MERKNADSSKJEMA

FORSLAGSSTILLAR SINE KOMMENTARAR TIL INNKOMNE MERKNADER OG UTTALAR – OFFENTLEG ETTERSYN

Plannamn: Fv. 564 Fløksand - Vikebø

Dato: 07.01.2022

Utsnitt av plankart alternativ A2 med utvidinga

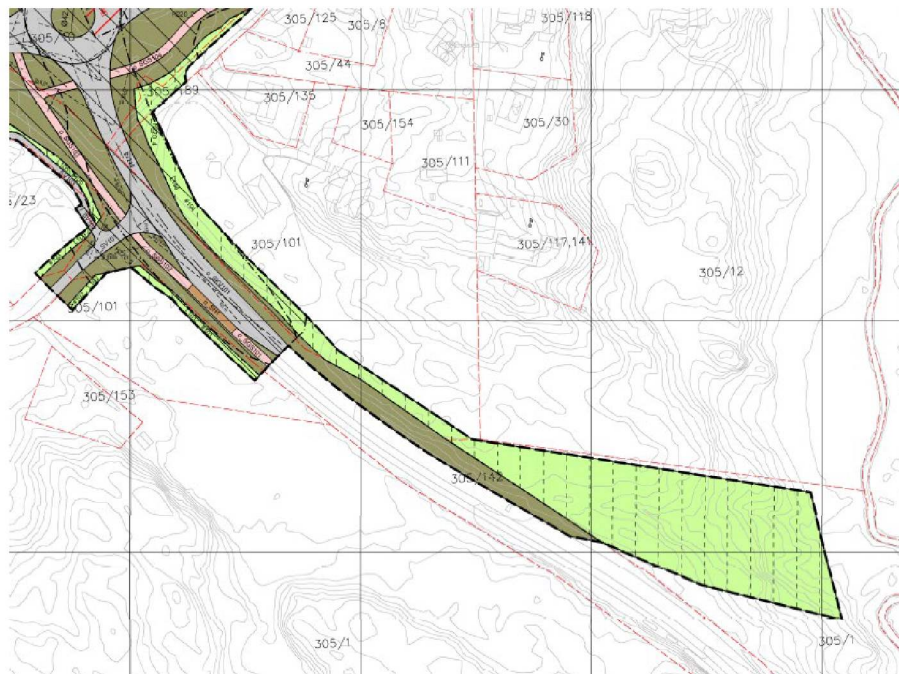
PRIVATE MERKNADAR			
Nr.	Avsendar	Hovudpunkt i merknaden	Forslagsstillar sin kommentar
1	Ove Evald Kristiansen. Vestbygdvegen 11. Gnr 35 bnr 101 3.12.21	1. Han forstår det slik at det skal leggjast ein ny drenering frå drenskum som i dag ligger nord for gang/sykkelvei på Smugleitet, nord for vår eiendom 305/101. Han peiker på tidlegare opplysing om at denne dreneringa har gitt setningsskadar på garasje, og at ytterelegare drenering. 3. Det blir peika på at det i austre del av hans eigedom kjem opp grunnfjell som hindrar naturleg drenering mot aust. Han kjenner ikkje til kum på hans eigedom som kan nyttast i denne dreneringsløyninga. 4. Han peiker på tidlegare innspel om erstatning for tujahekk. Drensløyninga vil gje ytterelegare inngrep på hans eigedom, m.a. furu og bjørk som blir haust til eige bruk. 5. I åra 1976-77 vart det søkt om frådelling av tre tomtar, der berre 305/135 vart utbygd. To av tomtene ligg langs eigedomen si søraustlege grense mot eigedommen 305/12 og 305/117. No vil dreneringsgrøfta beslaglegge den eine av desse tomtene. 6. Om alternativ A1 blir den endelege løyninga vil han med profesjonell hjelp utarbeide eit erstatningskrav.	1. Dette er rett forstått. Vi vil i arbeidet følge opp ev. setningsskadar på eigedomen. 3. Ved behov vil vi sprengje ned i fjellet for å få fall på dreneringa frå nytt kryssoråde mot søraust. Den eks. kummen som må senkast for å inngå i dreneringsløyninga ligg søraust for Kristiansen sin eigedom. 4. I samband med legging av overvassleidning vil vi så langt råd er nytte eigen eigedom langs fv. 564, men mindre mellombelse tiltak på 35/101 kan bli nødvendige. Erstatningsrettslege spørsmål vil vi kome attende til i grunnervvsprosessen. 5. Ny dreneringsgrøft vil ikkje beslaglegge areal utanfor eks. vegareal. Dei omtalte ubebygde tomtene ser ikkje ut til å liggje inne i eigedomskarta for området. 6. Merknaden blir tatt til orientering, erstatningsrettslege spørsmål vil vi som nemnt kome attende til i grunnervvsprosessen.

2	Advokat Johannes Romstad på vegne av Helene Halland Anfinen og Frode Anfinen	Det blir vist til et opprop fra 9.4.21 der 23 grunneigarar går inn for alternativ A1. Utvidinga av planområdet for å ta omsyn til handtering av overvatn underbyggjer etter deira syn at alternativ A1 er best.	Inngrepa knytt til overvassleidning vil vere midlertidige, men vi er likevel samde i at

PRIVATE MERKNADAR			
Nr.	Avsendar	Hovudpunkt i merknaden	Forslagsstillar sin kommentar
		Handteringa av overvatn frå alternativ A1 er tilnærma problemfri, medan løysinga for A2 råker landbruksareal og går inn i eit område med stor verdi for kulturarv/miljø. Det verste meiner dei er at løysinga er i eit område der dei meiner det er betydelege mengder kvikkleire. Dei viser til området nede ved Leiro, og det blir sagt at Meland kommune tidlegare har lagt løysing for avløpsleidning i området på is av omsyn til grunnforholda. Å føre meir vatn inn i dette området kan gi katastrofale følgjer.	overvassløysinga for alternativ A1 har mindre konsekvensar. Det er rett at det nede ved Leiro er registrert noko kvikkleire. Det er ikkje samband mellom Leiro og dette området, det er fjell i mellom. Våre boringar viser ikkje leire langs eks. fv. 564 i området. Kart og skyggerelieff viser at det er mykje fjell i området. Ev. utglidingar på grunn av anleggsarbeide vil vere små og lokale. Det er svært små anlegg som skal utførast, og det er tidlegare lagt vegar og grøfter i området, slik at vi legg til grunn at våre mindre arbeider kan gjennomførast utan utglidingar. Vi får frå kommunen opplyst at det ikkje vart oppdaga leire ved planlegging av avløpsleidning, det er økonomiske forhold som gjer at tiltaket ikkje er gjennomført. Det er svært små ekstra vassmengder inn i området som følgje av ny veg. Vi vil følgje opp ev. behov for plastring mot erosjon der overvatnet blir slept ut i eks. steinsett kisteveit.
